LAUDO TÉCNICO		Nº	RL-LABEL-T01-001
	CLIENTE:			FOLHA:
	FUNDAÇÃO UNIVERSIDADE DE BRASÍLIA			2 DE 35
	PROGRAMA / EMPREENDIMENTO / PROJETO:			REVISÃO:
	MODERNIZAÇÃO DA INFRAESTRUTURA ELÉTRICA DA FT			A
	ÁREA / ENDEREÇO:			Nº CONTRATO:
	CAMPUS UNIVERSITÁRIO DARCY RIBEIRO, COMPLEXO FT			-
UNB/FT/ENE	TÍTULO:			
	INSPEÇÃO TÉCNICA E DIAGNÓSTICO DAS ENTRADAS DE ENERGIA E QUADROS PRINCIPAIS

SUMÁRIO EXECUTIVO

Figura 5 – QGBT-SE-FT

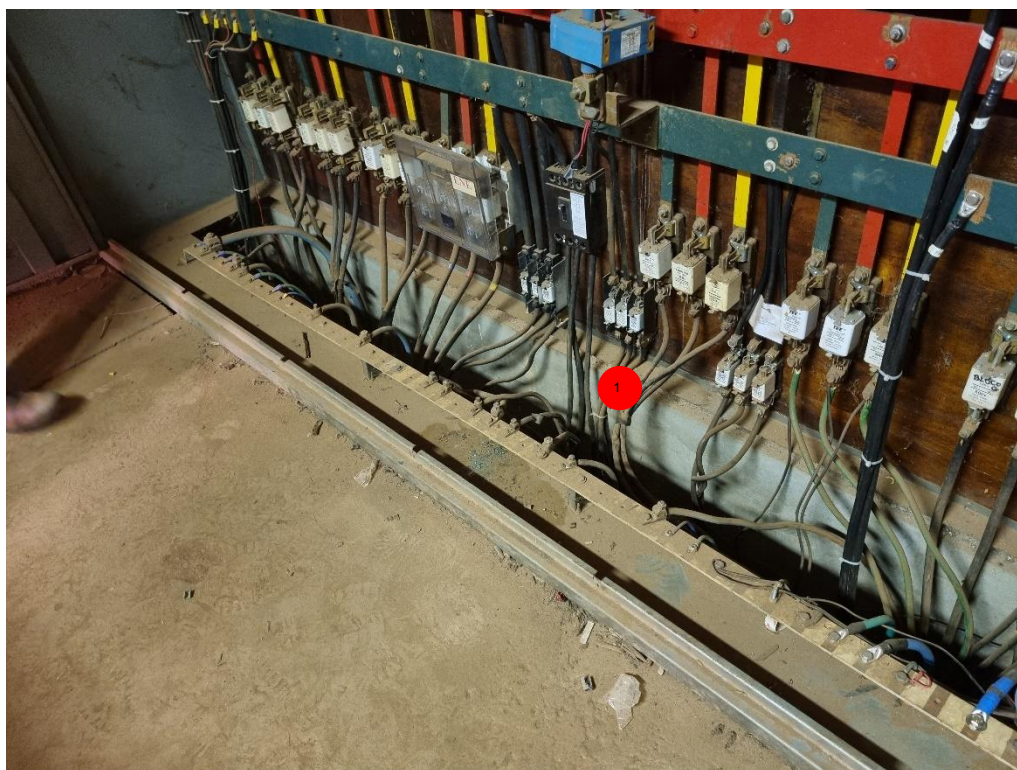
Condutores que saem do barramento trifásico do QGBT-SE-FT.

Situação: os condutores apresentaram código de cores fora do padrão estipulado pelo item 6.1.5.3 da NBR-5410.

1. Realizar substituição dos condutores conforme o código de cores do item 6.1.5.3 da NBR-5410.

Figura 9 – QDBT-ENM

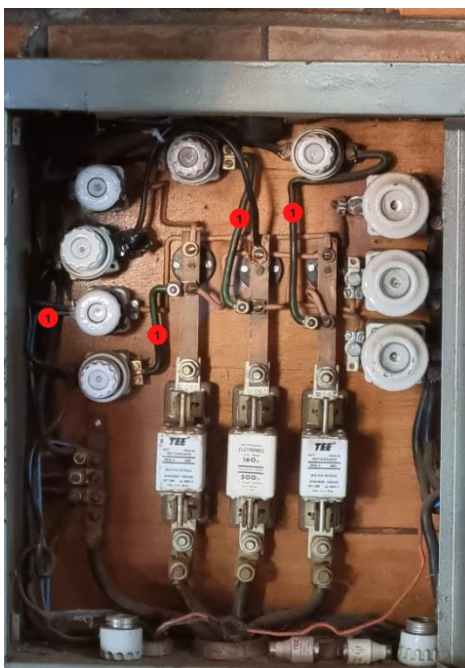
1. Condutores de fase do QDBT-ENM.

Situação: os condutores apontados não seguem o padrão de cores estabelecido pelo item 6.1.5.3 da NBR-5410. As linhas elétricas devem estar marcadas de modo a permitir sua identificação durante a realização de verificações, ensaios, reparos ou modificações na instalação.

1. Realizar substituição dos condutores de saída de baixa tensão do transformador conforme o código de cores do item 6.1.5.3 da NBR-5410.

Figura 11 – QDFL-ENM.

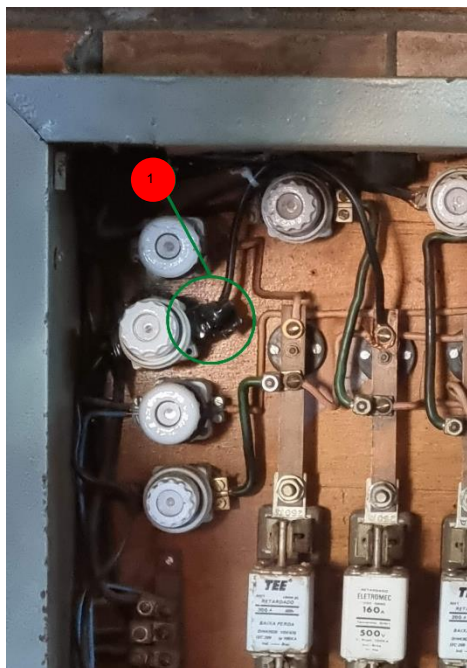
Emenda de ligação com fita isolante entre fusível e condutor de fase.

Situação: A emenda apontada não é recomendada como conexão entre condutores e componente elétrico. De acordo com o item 6.2.8.1 da NBR-5410 “As conexões de condutores entre si e com outros componentes da instalação devem garantir continuidade elétrica durável, adequada suportabilidade mecânica e adequada proteção mecânica.”.

1. Substituição da emenda por um conector especial que atenda aos requisitos do item 6.2.8.1 da NBR-5410.

Figura 12 – QDFL-ENM.

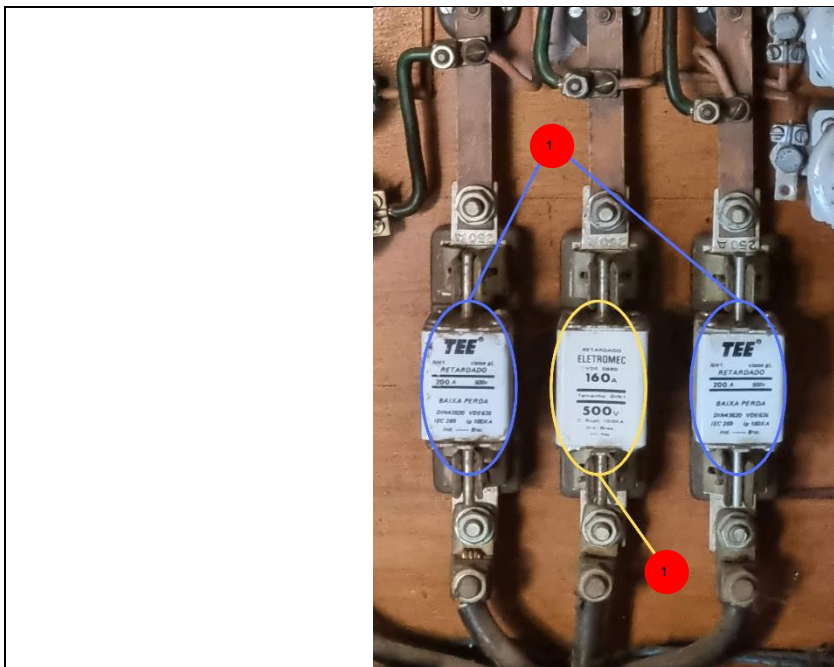
1 Fusíveis de proteção com correntes nominais distintas entre as fases.

Situação: os fusíveis de proteção das fases possuem correntes nominais distintas, o que pode ocasionar quedas de apenas uma das fases e desbalancear as cargas como um todo, reduzindo a efetividade da segurança da instalação.

1. Redimensionar os fusíveis de proteção de acordo com o item 6.3.4.3.1 da NBR-5410.

Figura 13 – QDFL-ENM.

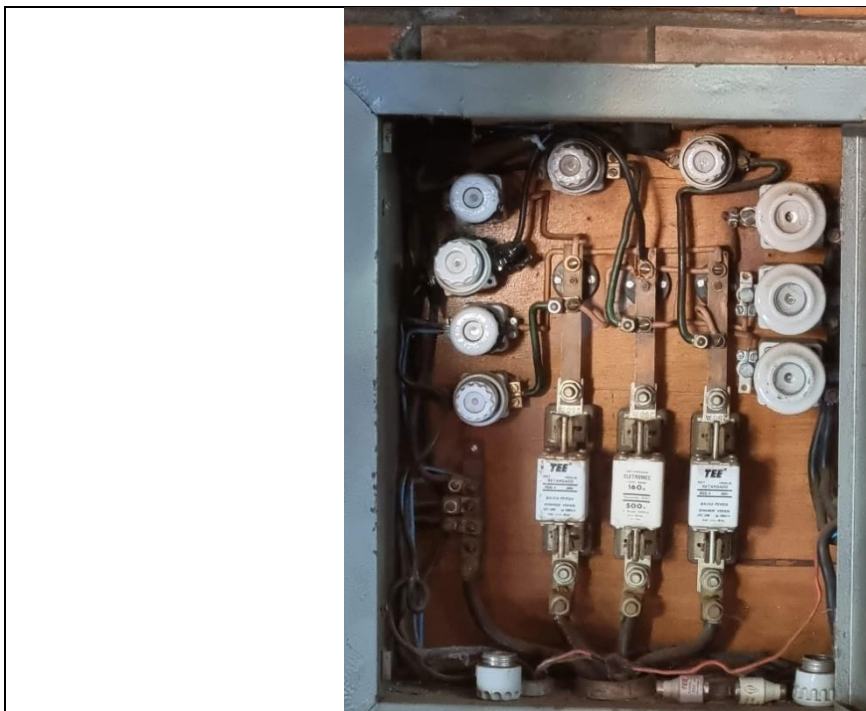
Situação: não há dispositivo de proteção contra surtos e sobrecorrentes conectados às fases da instalação, configurando irregularidade de acordo com o item 5.4.2.1.1 da NBR-5410.

1. Dimensionamento de um dispositivo DPS que atenda as exigências do item 6.3.5.2.4 da NBR-5410 e a sua instalação de acordo com o item 6.3.5.2.3 da NBR-5410.

Figura 14 – QPFL-ENM 1.

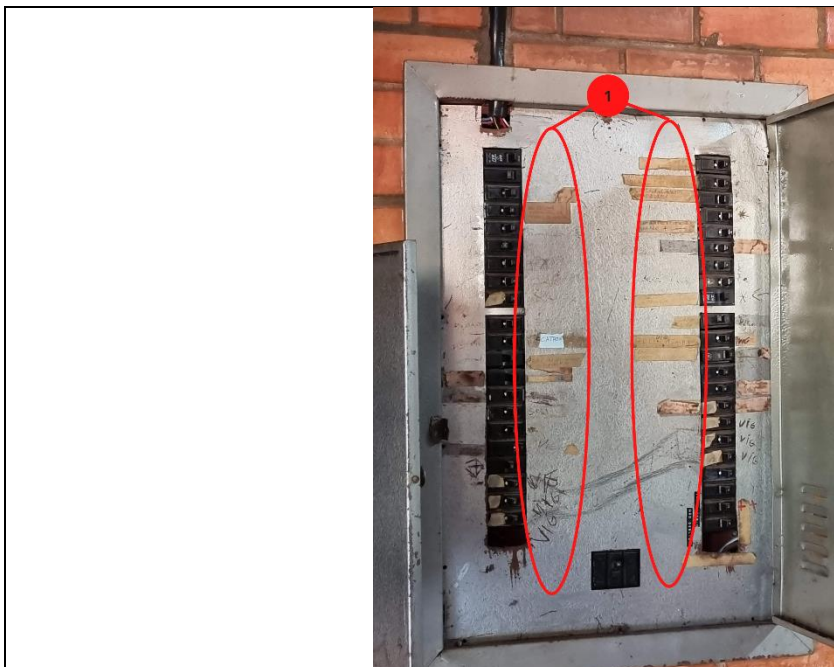
Circuitos com identificação ilegível ou sem identificação.

Situação: o quadro em questão possui fitas de identificação ilegíveis para alguns circuitos ou nenhum modo de identificação, como é previsto pelo item 6.5.4.9 da NBR 5410.

1. Documentar a identificação de cada um dos circuitos presentes no quadro de forma legível, indelével, posicionada de forma a evitar qualquer risco.

Figura 15 – QPFL-ENM.

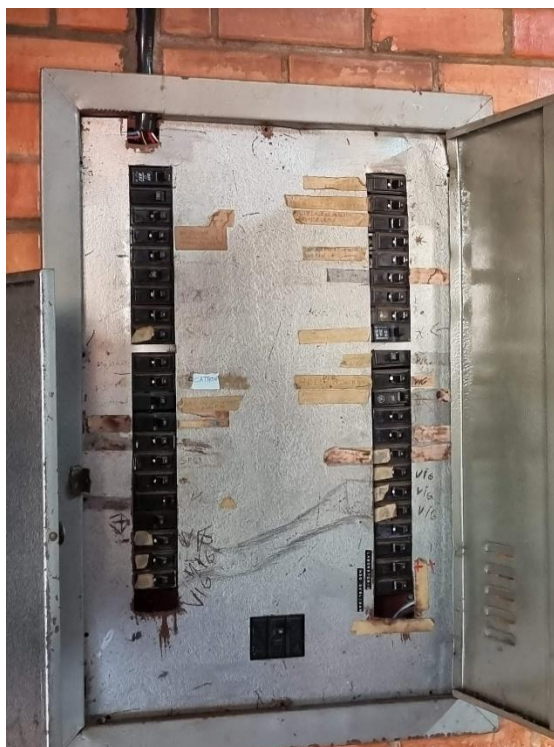
Situação: não há dispositivo de proteção contra surtos e sobrecorrentes conectados às fases da instalação, configurando irregularidade de acordo com o item 5.4.2.1.1 da NBR-5410.

1. Dimensionamento de um dispositivo DPS que atenda as exigências do item 6.3.5.2.4 da NBR-5410 e a sua instalação de acordo com o item 6.3.5.2.3 da NBR-5410.

Figura 16 – QDFL-ENC.

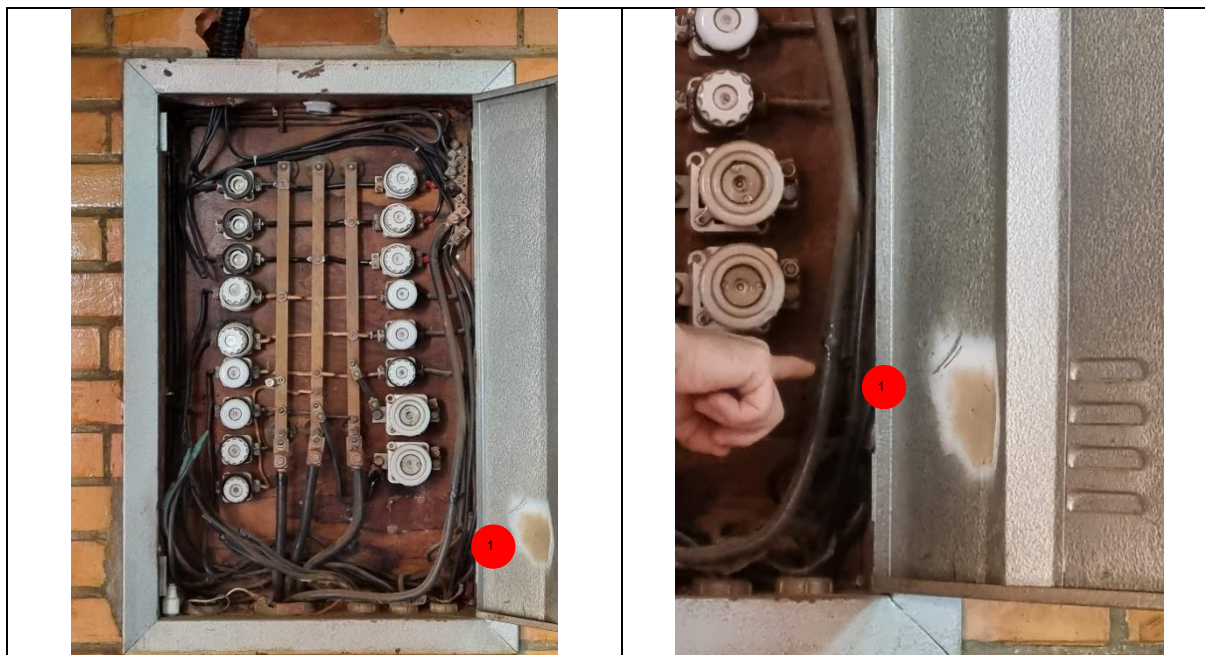
- 1** Revestimento do condutor neutro danificado.

Situação: durante a inspeção visual, observou-se no condutor de neutro com revestimento danificado, bem como o próprio quadro. Uma possível causa é a alta corrente de neutro medida com o alicate amperímetro, que indica um grande desbalanceamento entre as fases.

1. Substituição do condutor neutro com revestimento danificado.

Figura 17 – QDFL-ENC.

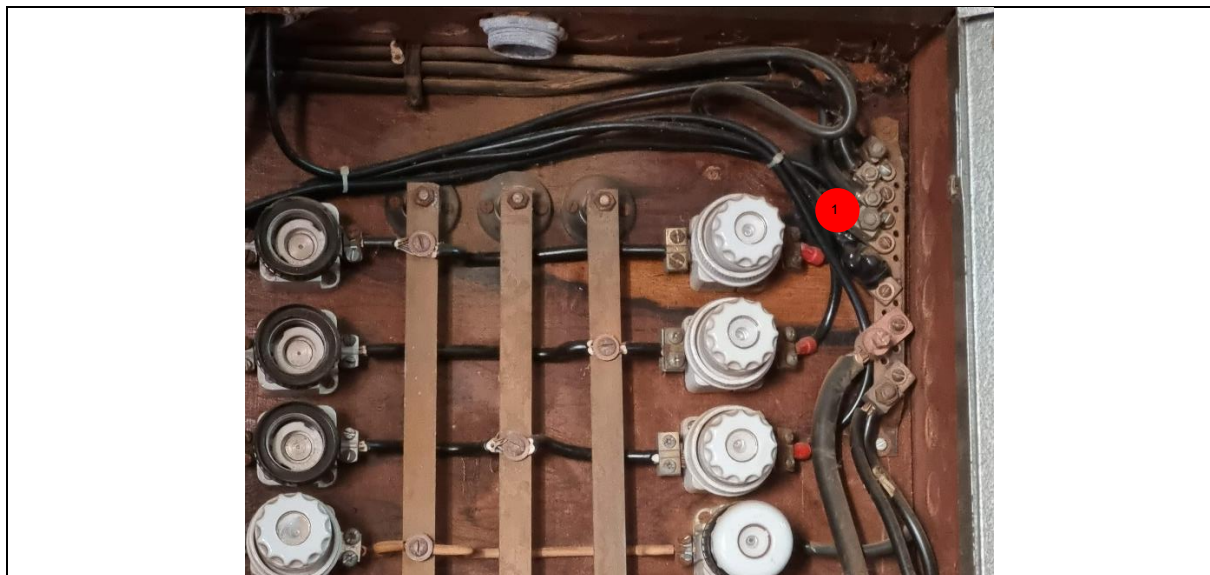
Situação: condutores de neutro não respeitam o padrão correto de cores, de acordo com o item 6.1.5.3 da NBR-5410. A importância do padrão de cores está diretamente relacionada com a facilidade na compreensão das ligações e da manutenção destas.

1. Substituição dos condutores de neutro pela cor azul, adequada para este tipo de condutor, conforme o código de cores citado no item 6.1.5.3 da NBR-5410.

Figura 18 – QDFL-ENC.

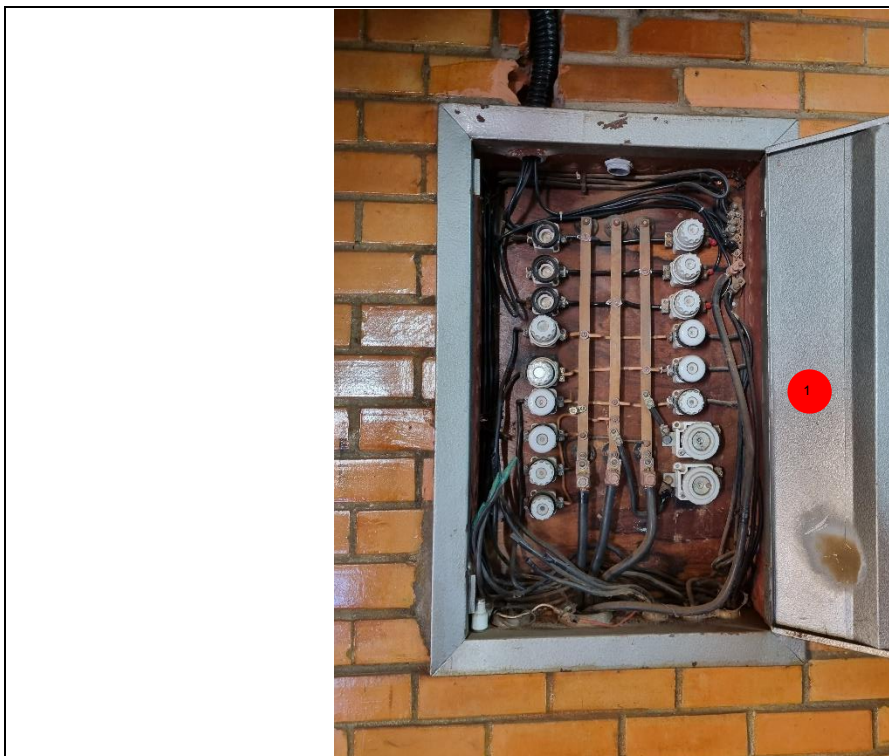
Quadros sem identificação de circuitos.

Situação: os circuitos não se encontram devidamente identificados, uma vez que o ponto 6.5.4.9 da NBR-5410 diz: "Todos os componentes de um conjunto devem ser identificados, e de tal forma que a correspondência entre componente e respectivo circuito possa ser prontamente reconhecida. Essa identificação deve ser legível, indelével, posicionada de forma a evitar qualquer risco de confusão..."

1. Verificação de cada um dos circuitos e fixação da identificação dos circuitos no quadro, em um local de fácil acesso.

Figura 19 – QPFL-ENC 1.

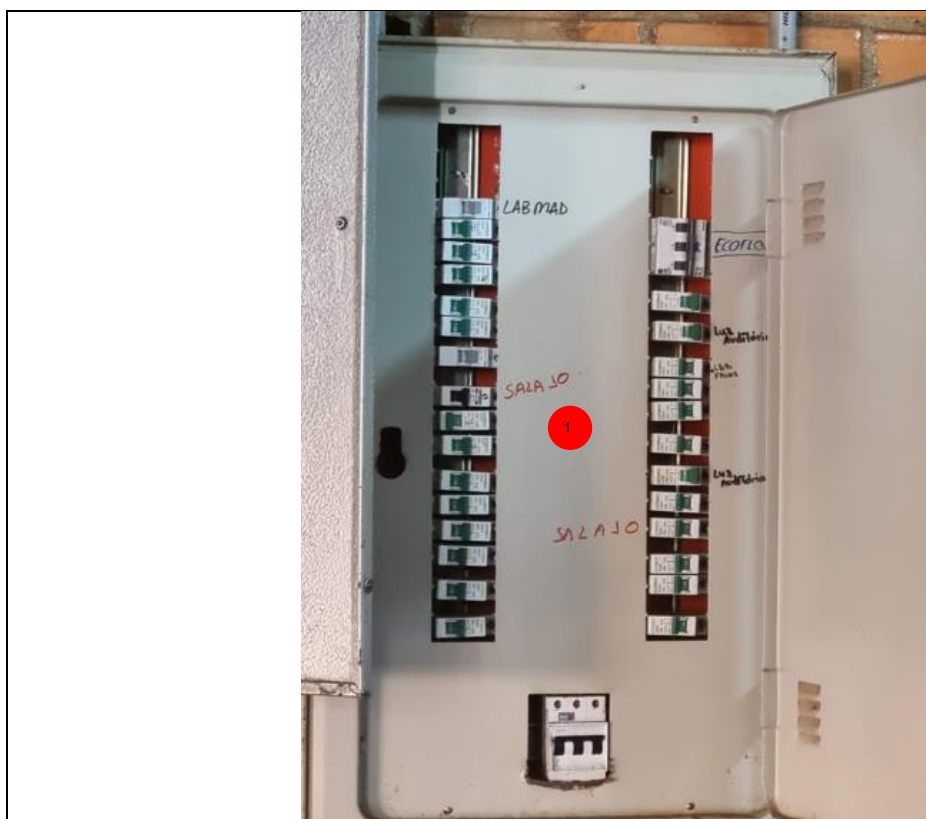
1. Quadros sem identificação de circuitos.

Situação: circuitos não se encontram devidamente identificados, entrando em conflito com a norma 6.5.4.9 da NBR-5410 que diz “Todos os componentes de um conjunto devem ser identificados e de tal forma que a correspondência entre componente e respectivo circuito possa ser prontamente reconhecida. Essa identificação deve ser legível, indelével, posicionada de forma a evitar quaisquer riscos de confusão...”.

1. Verificar os circuitos e identificá-los no quadro em um local de fácil acesso.

Figura 20 – QPFL-ENC 2.

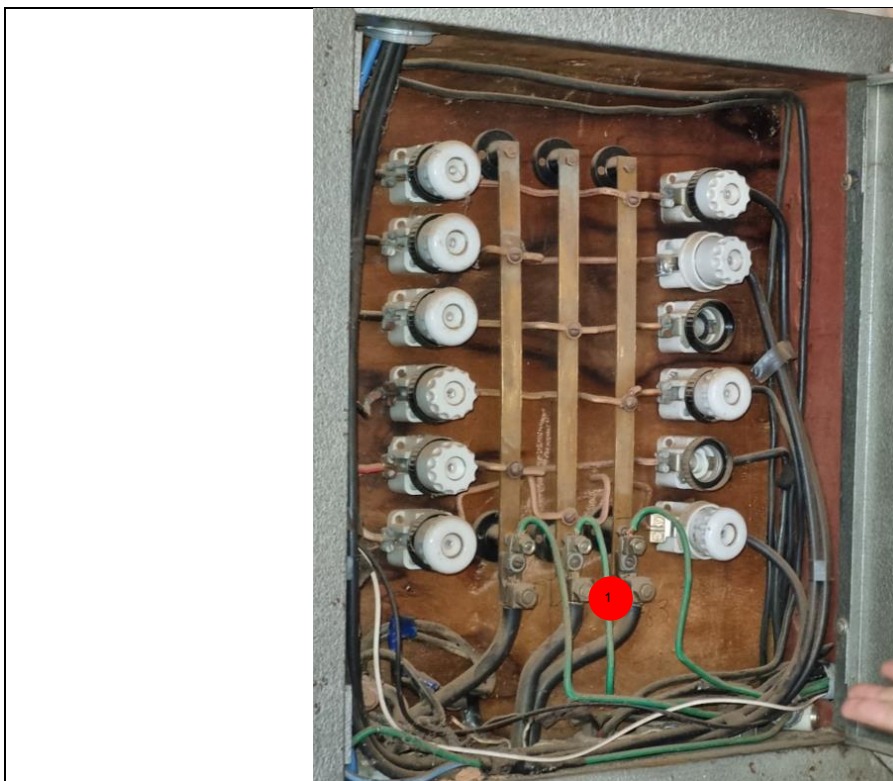
Condutores de fase (verde) com cores incorretas.

Situação: condutores de fase do Quadro de Distribuição não respeitam o padrão correto de cores, de acordo com o item 6.1.5.3 da NBR-5410. A importância do padrão de cores está diretamente relacionada com a facilidade na compreensão das ligações e da manutenção destas.

1. Realizar substituição dos condutores conforme o código de cores do item 6.1.5.3 da NBR-5410.

Figura 21 – QPFL- ENC 2.

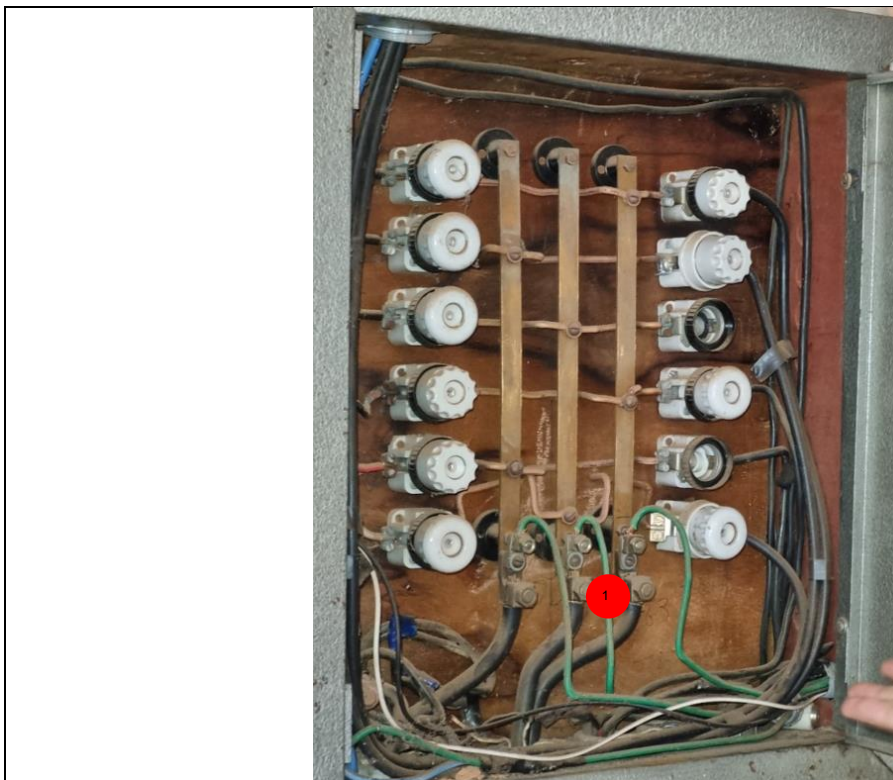
Condutores de fase (verde) sem dispositivo de proteção.

Situação: condutores de fase do Quadro de Distribuição não seguem a necessidade de dispositivo de proteção contra curto-circuito e sobrecorrentes, de acordo com a NBR-5410. A ausência destes dispositivos coloca em risco tanto as instalações, quanto os dispositivos e o usuário em risco.

1. Dimensionamento de um dispositivo DPS que atenda as exigências do item 6.3.5.2.4 da NBR-5410 e a sua instalação de acordo com o item 6.3.5.2.3 da NBR-5410

Figura 22 – QPFL-ENC 2.

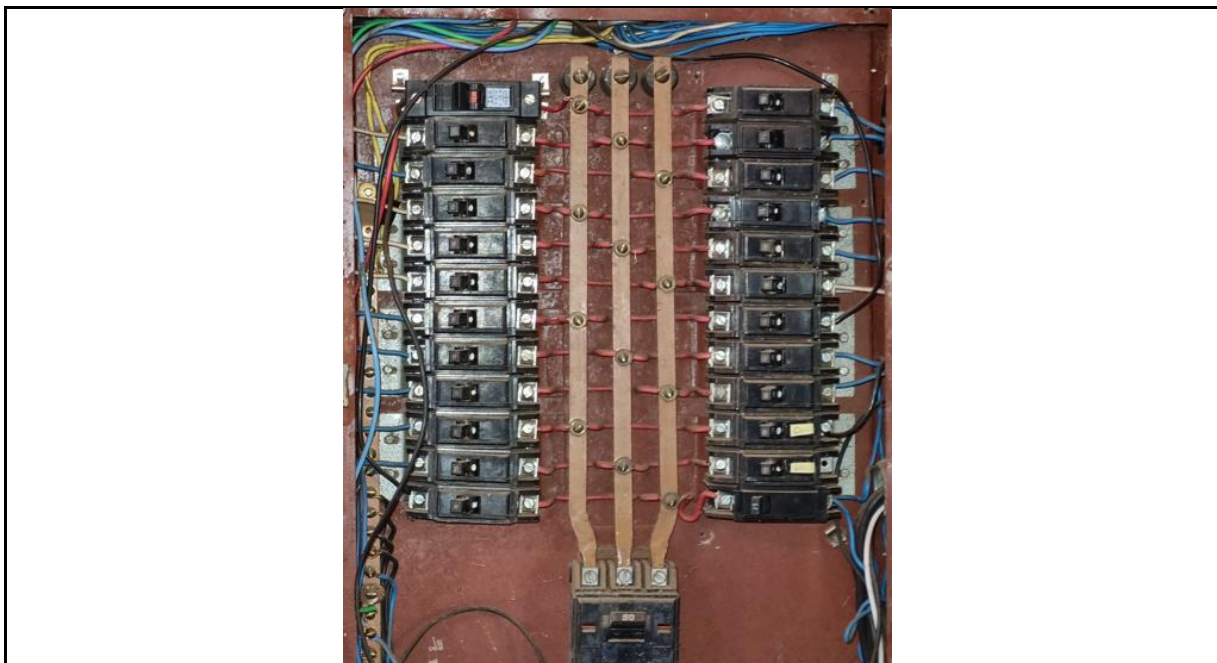
Situação: há cabos azuis dos disjuntores, e eles representam o neutro, não seguindo a NBR-5410. Outro ponto é sair mais de um fio de um dos disjuntores, entrando em conflito com o item 6.2.8.1 da NBR-5410. Além disso, esse tipo de derivação diretamente ao polo do disjuntor pode ser prejudicial à instalação do local, uma vez que acarreta um risco de aquecimento e mal contato no ponto de derivação.

1. Realizar substituição dos condutores conforme o código de cores do item 6.1.5.3 da NBR-5410, conectando-os a um disjuntor específico.
